**EXTRAIT DU REGISTRE
DES DELIBERATIONS DU SYNDICAT MIXTE DES TRANSPORTS EN COMMUN
DE L'AGGLOMERATION TOULOUSAINE**

2 – RESEAU STRUCTURANT
2.4 – TELEPHERIQUE URBAIN SUD : Approbation de la déclaration de projet du Téléphérique Urbain Sud

Mémoire en réponse suite à l'avis n°2018-6802
du 10 décembre 2018 de la Mission Régionale
d'Autorité environnementale Occitanie

Carte de synthèse des enjeux liés aux risques naturels, source Groupement POMA

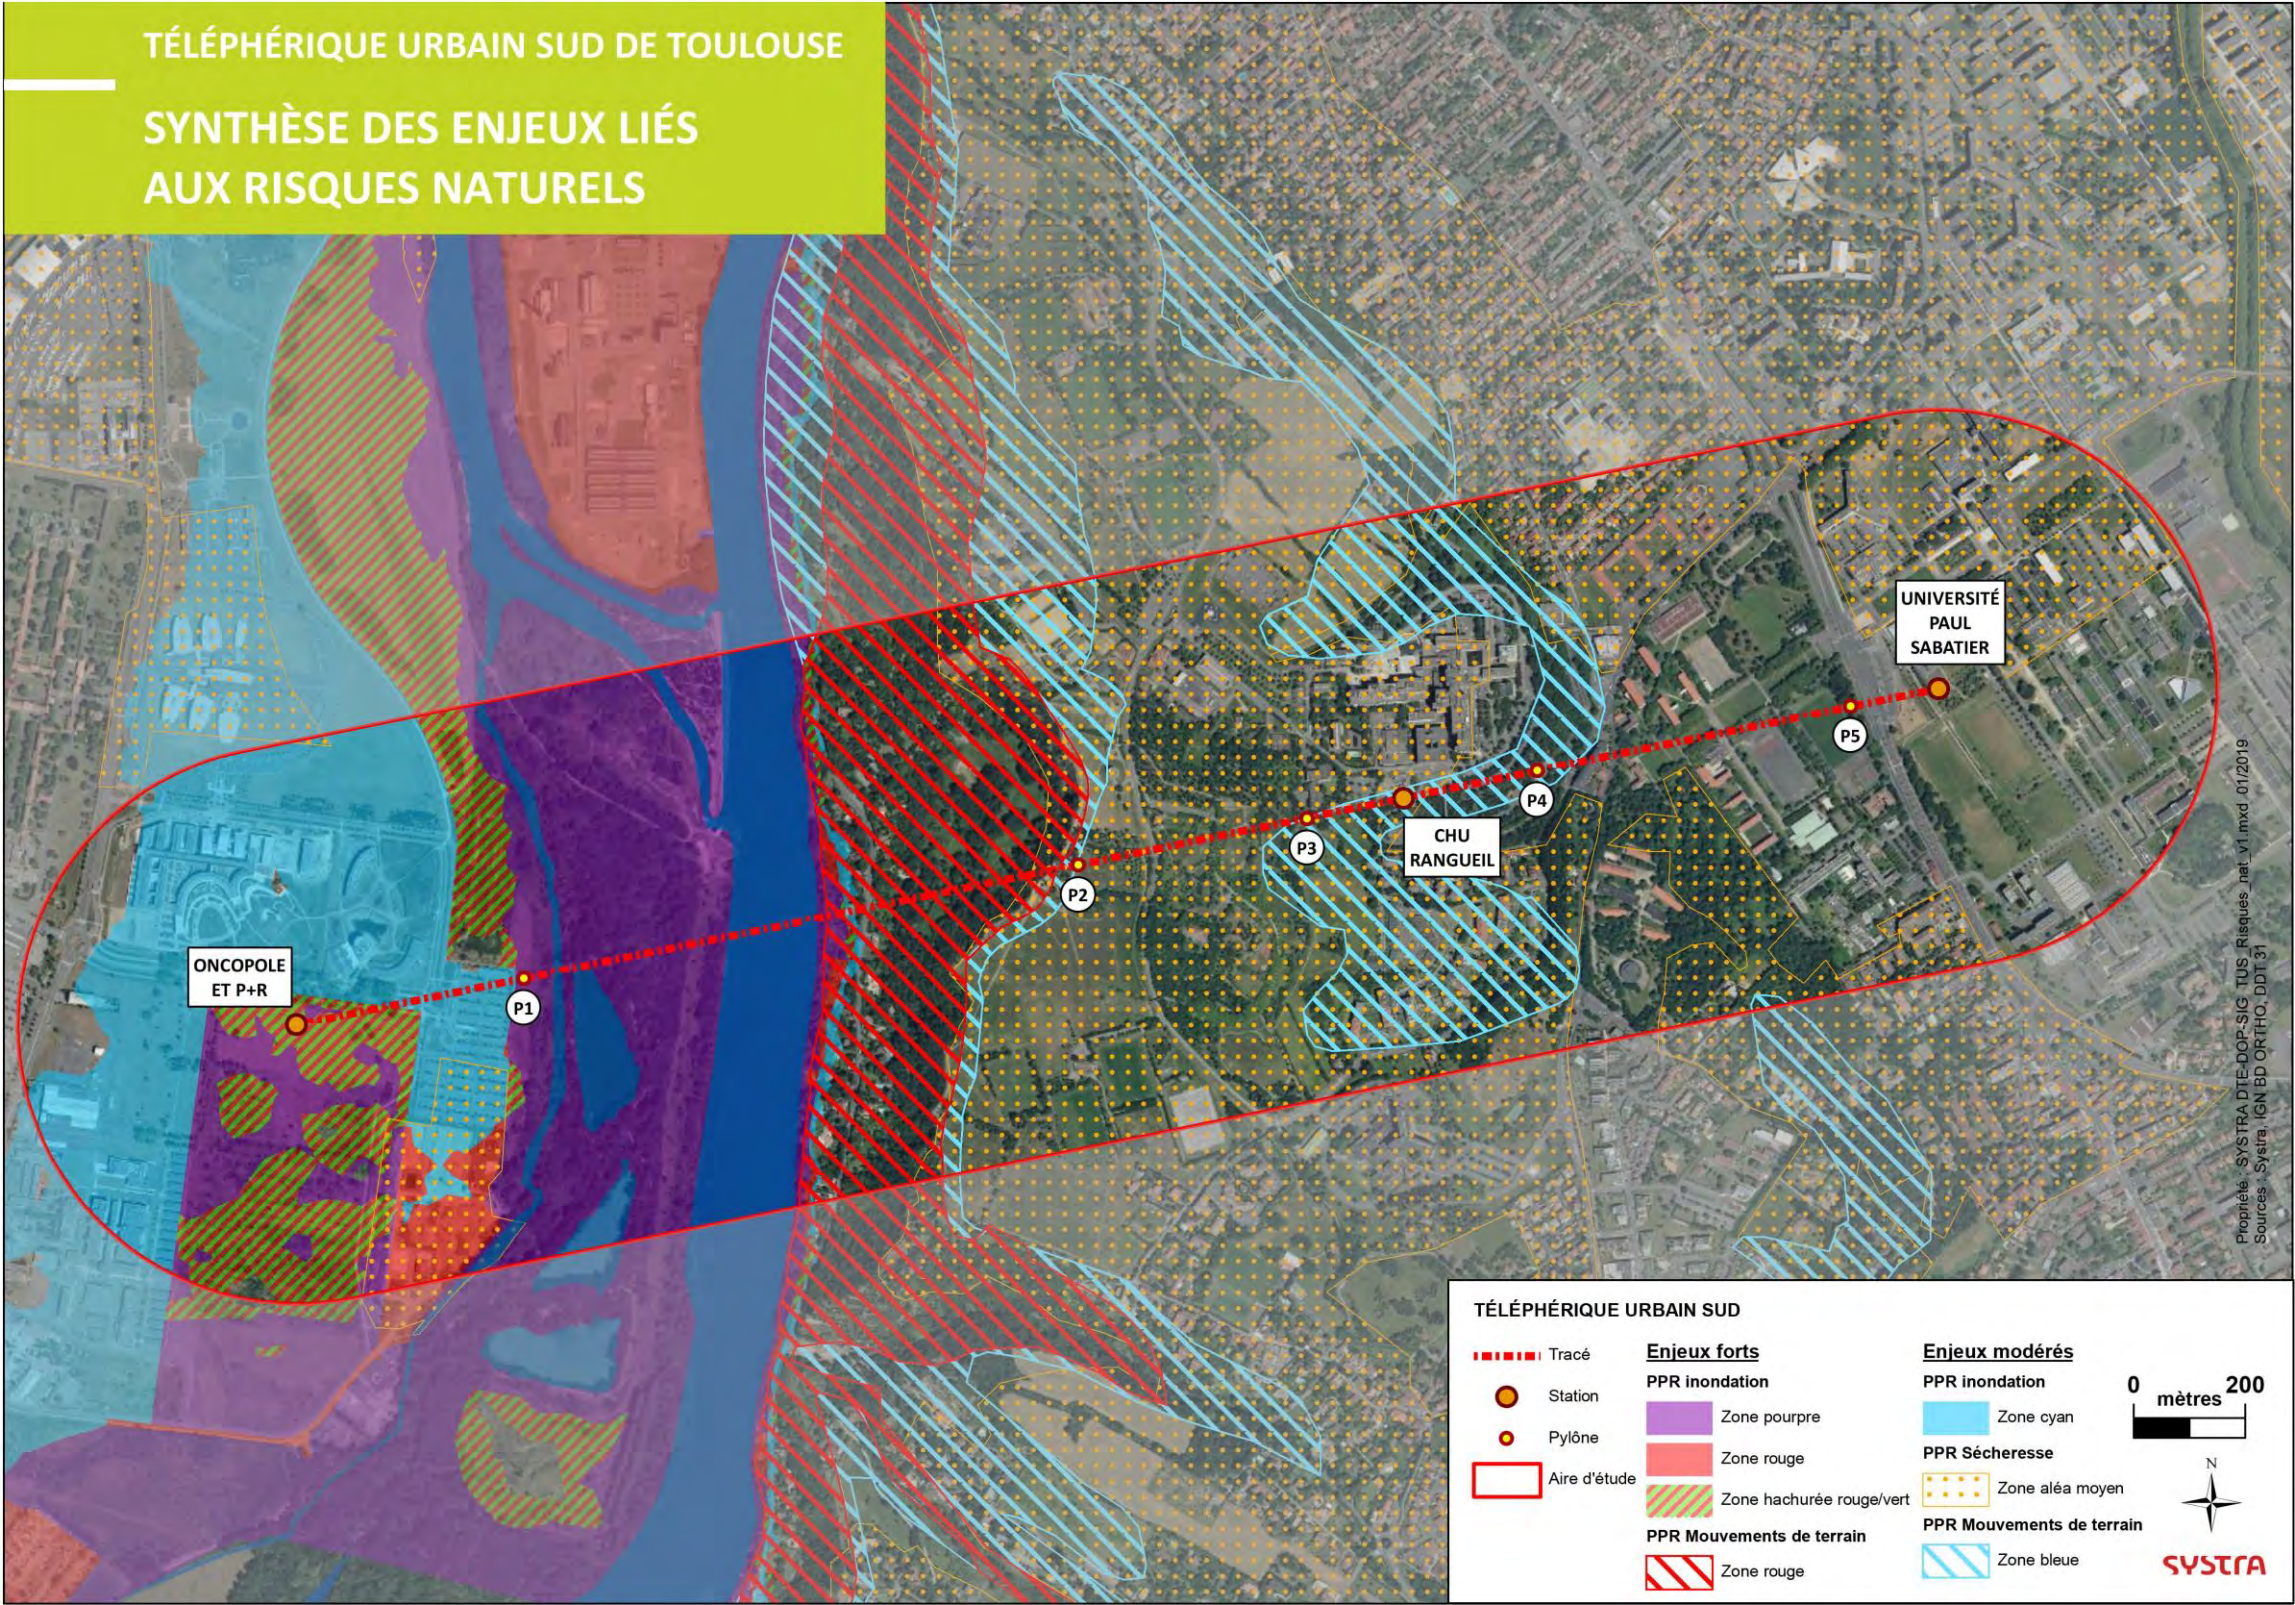
En complément de l'état initial, la carte suivante localise et hiérarchise les enjeux environnementaux liés aux risques naturels.

En cas de crue, modification non significative des hauteurs (de 1 à 3 cm maximum) et vitesse d'écoulement (vitesses moyennes de +3 cm/s) sur un secteur restreint à 200m environ en aval de l'aménagement.	Phase exploitation Indirect, long terme	Faible	Les mesures mises en œuvre ont été définies lors de la phase de conception du projet, notamment par la réalisation de la station Oncopole sur pilotis. Ces dispositions permettent d'engendrer un impact très faible du projet sur le risque inondation. Le déplacement du garage-atelier vers la station UPS diminue l'impact du projet sur les hauteurs et les vitesses d'écoulement des eaux.	Evitement	Non
	Risques liés aux mouvements de terrain (Risque de glissement de terrain)	Fort	Implantation des pylônes P2, P3, P4 et de la station CHU nécessite la réalisation de travaux dans la zone bleue du PPRn.	Phase travaux Direct, court et moyen terme	Faible	Le règlement de la zone bleue ne proscriit pas les travaux d'infrastructure notamment les opérations de défrichement. Néanmoins, des mesures spécifiques sont prescrites afin de s'assurer de la stabilité des terrains de la zone des travaux et autour de celle-ci. Une étude démontrant la stabilité des fondations et la résistance au cisaillement vis-à-vis d'un glissement de terrain est réalisée pour s'assurer que la réalisation des fouilles en phase travaux pour l'installation des pylônes et de la station CHU n'aura pas d'impact sur la stabilité des terrains avoisinants. Méthodes constructives adaptées aux sols.	Evitement	Non

Risques liés aux mouvements de terrain (Risque retrait et gonflement des argiles)	Modéré	Implantation des pylônes P2, P3 et de la station CHU Rangueil en zone d'aléa moyen du PPR Sécheresse. Les travaux en raison de leur caractère temporaire ne sont pas de nature à aggraver les mouvements de terrain liés à la sécheresse.	Phase travaux Direct, court et moyen terme	Faible	Méthodes constructives adaptées aux sols. Aucune mesure spécifique n'est mise en œuvre.	/	Non

Carte de synthèse des enjeux liés à la population et aux biens matériels, source Groupement POMA

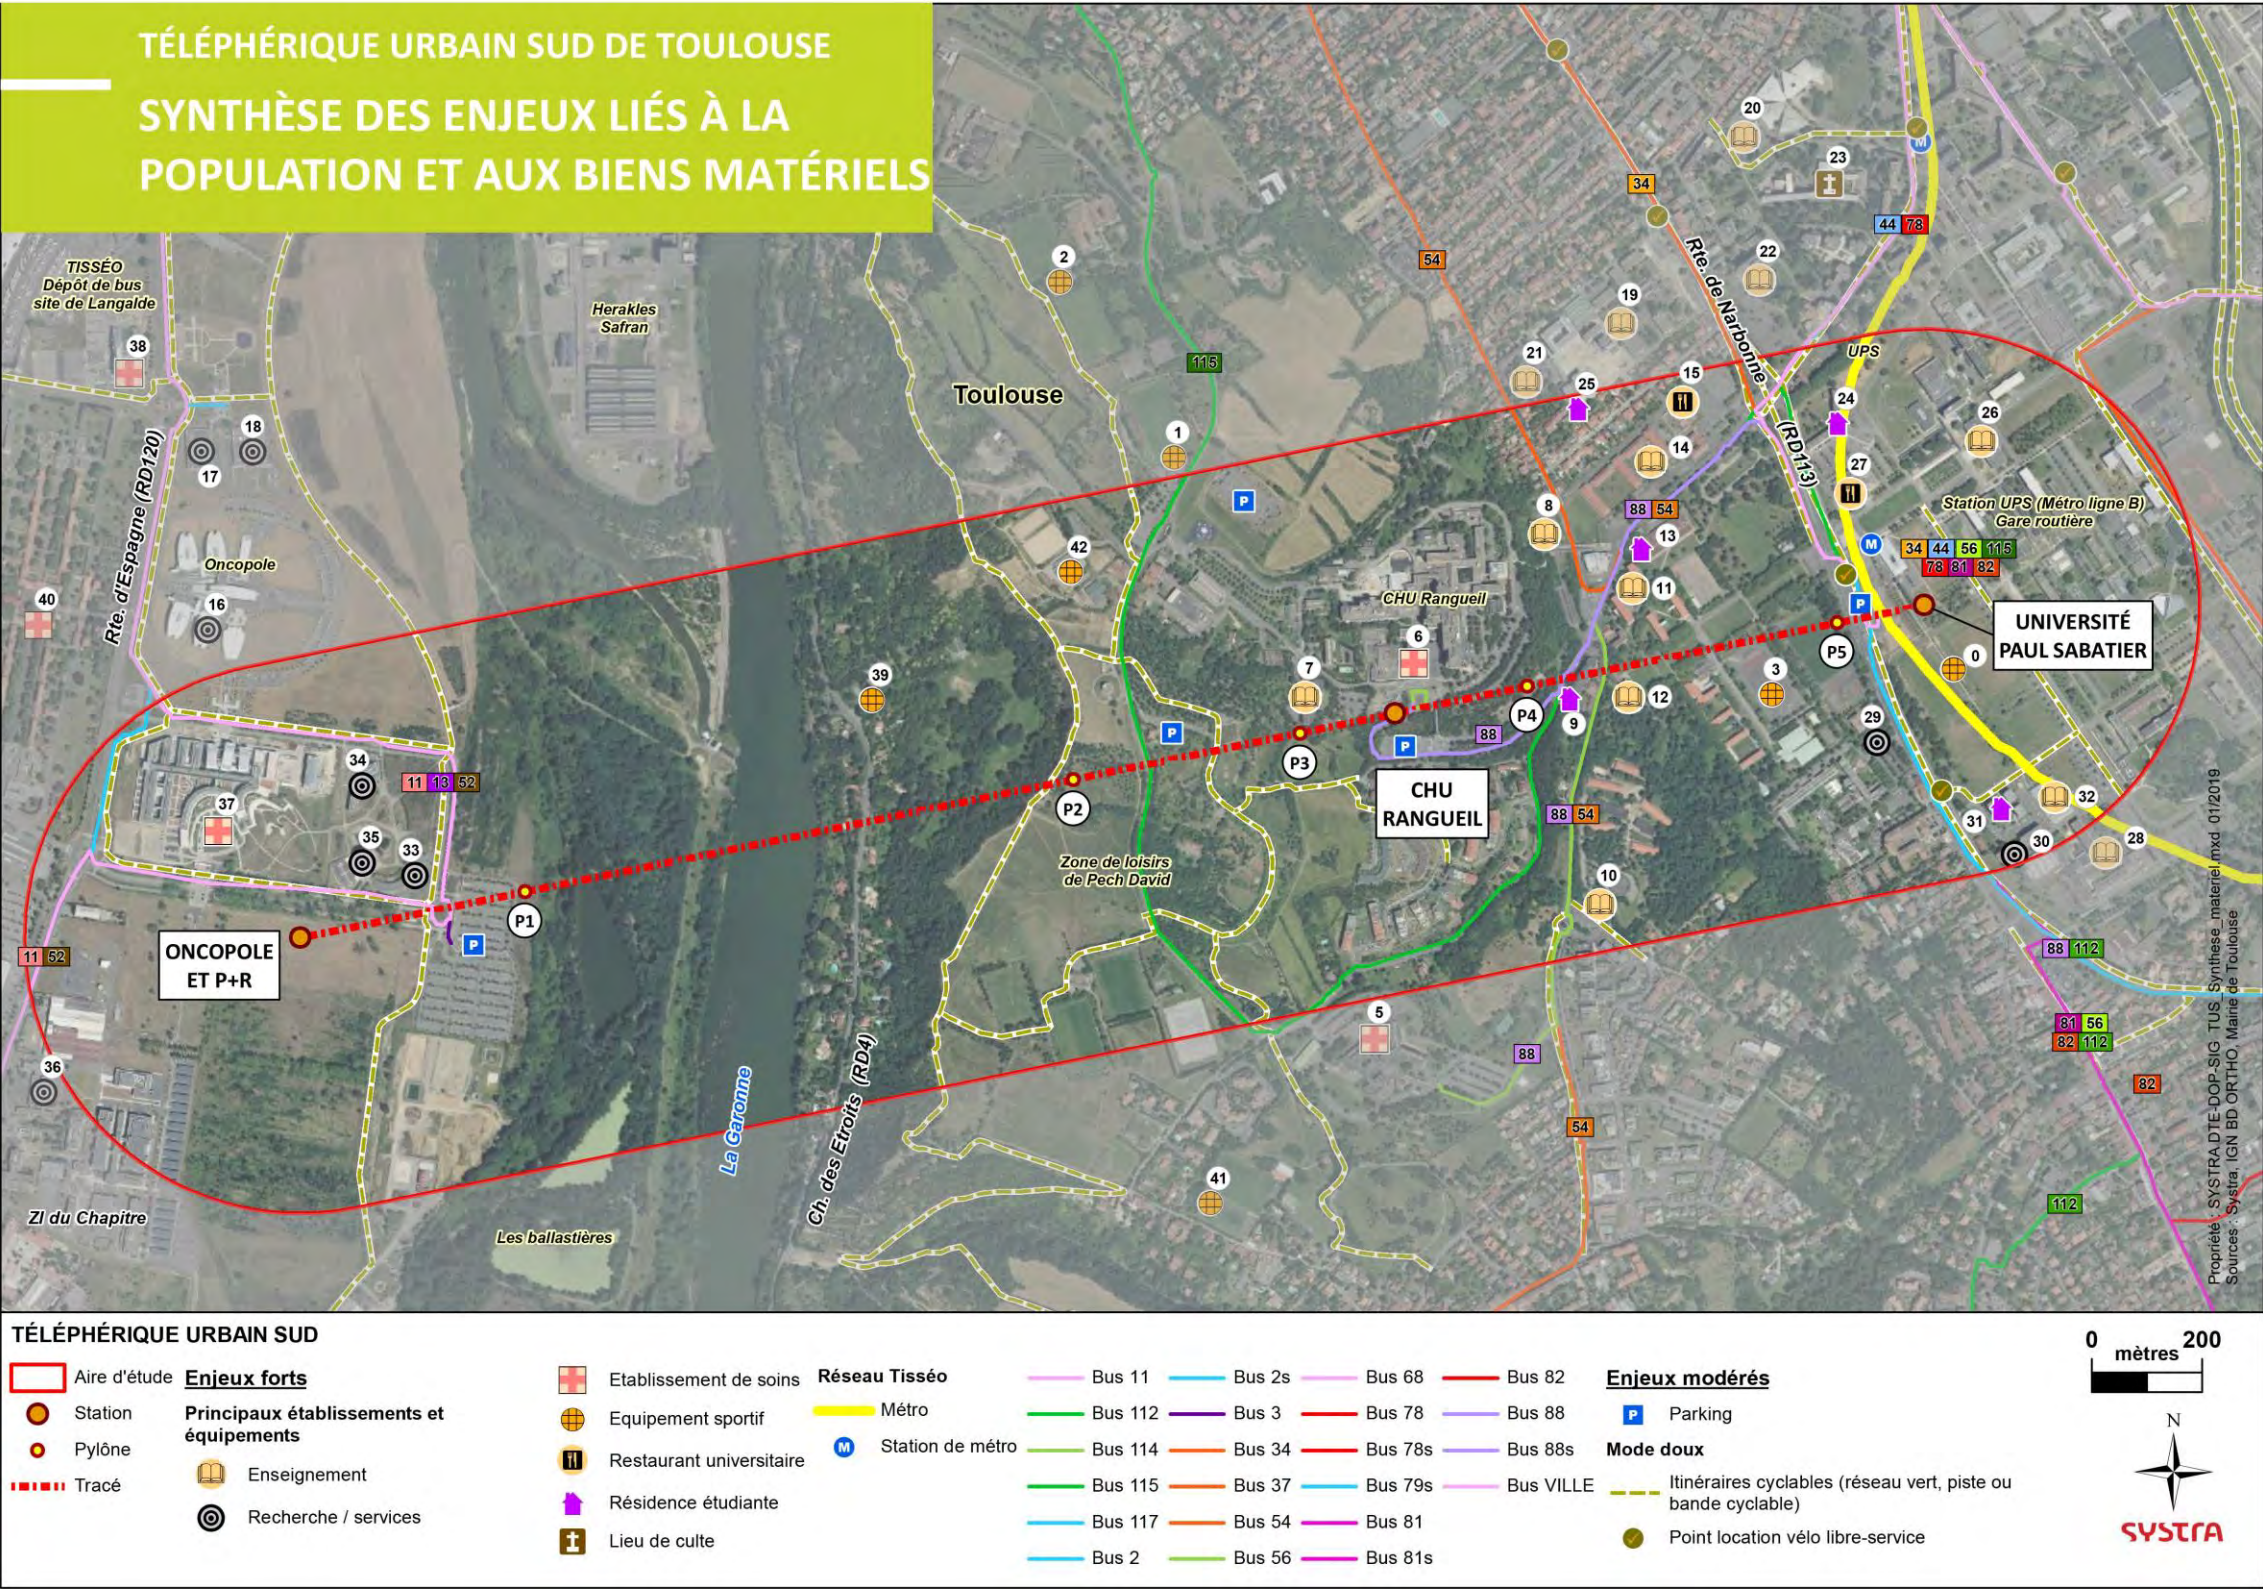
En complément de l'état initial, la carte suivante localise et hiérarchise les enjeux environnementaux liés aux biens matériels et à la population.

THEMATIQUE ENVIRONNEMENTALE		NIVEAU D'ENJEU	IMPACT DU PROJET SUR L'ENVIRONNEMENT	TYPE D'IMPACT	NIVEAU D'IMPACT	MESURE MISE EN ŒUVRE	TYPE DE MESURE	IMPACT RESIDUEL
BIENS MATERIELS ET POPULATION	Organisation des travaux et contexte sociodémographique	Fort	Gênes aux riverains, aux usagers de l'espace public et aux activités urbaines. Implantation de zones de stockage diverses ainsi que de bases vies.	Phase travaux Direct, court et moyen terme, additif	Fort	Respect du règlement de chantier imposé aux entreprises par le maître d'ouvrage. Réduction des emprises des travaux autant que possible. Préservation de l'accessibilité aux logements, emplois, commerces et équipements. Ordonnancement optimisé des travaux. Communication et information des riverains. Gestion des déchets de chantier. Veille d'un coordinateur Environnement lors de la réalisation du chantier à la bonne mise en place des mesures indiquées dans les dossiers réglementaires.	Evitement, Réduction	Non

Contexte sociodémographique	Fort	Renforcement des moyens de réponse aux besoins de déplacements accrus en lien avec les mutations du territoire en cours et à venir.	Phase exploitation Positif, direct, long terme	Fort	Aucune mesure spécifique.	/	Non
	Activités économiques et principaux équipements publics	Fort	Difficultés de circulation, de stationnement et d'accessibilité perturbant l'accès aux activités et aux commerces riverains aux emprises de chantier. Création de 360 emplois directs et 300 emplois indirects pendant 1 an. Fréquentation des commerces et hébergements locaux par les personnels de chantier.	Phase travaux Direct et indirect, court et moyen terme	Modéré	Accès piétons aux commerces préservé. Limitation des émissions de poussières (arrosage des pistes, report des travaux lors des périodes de grands vents, etc.). Accès aux équipements et loisirs maintenus.	Réduction, Compensation	Non
